改善箇所説明図③

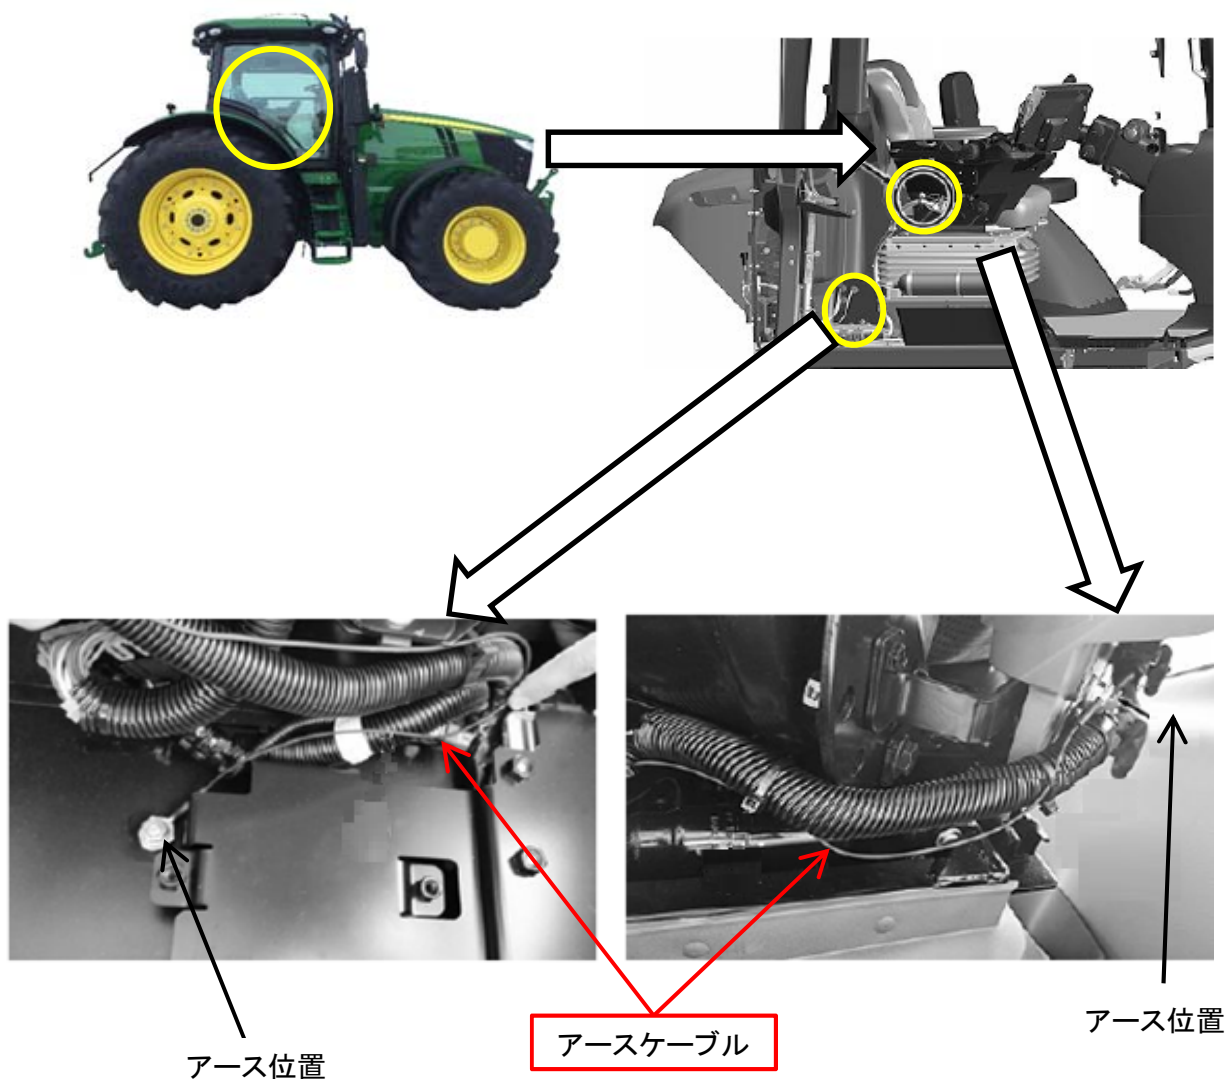
農耕トラクタの車速制御装置において、速度調節レバー等を配置するコマンドアームの構造が不適切なため、コマンドアームのハウジングに帯電した静電気が車速調節レバーセンサに流れ、当該センサの出力信号が乱れることがある。そのため、コントローラが異常信号と判断して、最悪の場合、警告灯が点灯し、走行を停止するおそれがある。

図3 は追加部品を示す。

全車両、コマンドアームのハウジングに、アース線を追加する。

車速コントロールユニット下部のシート取り付けボルト端部に白色のペイントを塗布する
